SAMODZIELNY PUBLICZNY ZAKŁAD OPIEKI ZDROWOTNEJ
MIEJSKI SZPITAL ZESPOLONY

Wyjaśnienia nr 2 do opisu przedmiotu zamówienia w postępowaniu prowadzonym w trybie zapytania ofertowego na:

„Zakup i dostawa artykułów elektrycznych, hydraulicznych, ślusarskich i budowlanych przeznaczonych do bieżących konserwacji w SP ZOZ Miejskim Szpitalu Zespolonym w Częstochowie”

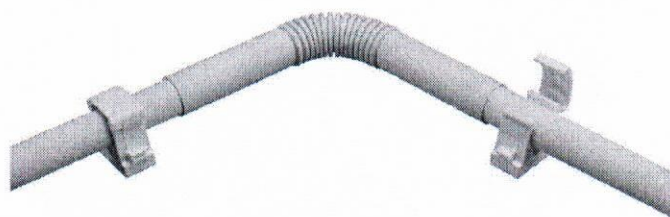
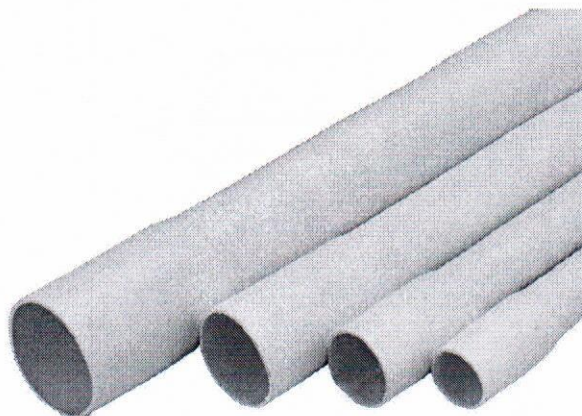
Poz. 213 - osłona pcv- proszę o podanie typu i wielkości osłony, oraz czy 180 to mb czy szt?

Poz. 213 (osłona PCV) dotyczy rury elektroinstalacyjnej łączonej z PCV, białej o przekroju umożliwiającym wprowadzenie przewodu elektrycznego o przekroju 5 x 4 YDY, przekrój rury elektroinstalacyjnej (fi 20 do 25), 180 to ilość metrów bieżących, w poz. 213 należy również uwzględnić uchwyty do mocowania naściennego (ilość: 100szt) i złączki karbowane do załamania przewodu (ilość: 50 szt.). Poniżej zdjęcia przykładowego asortymentu.
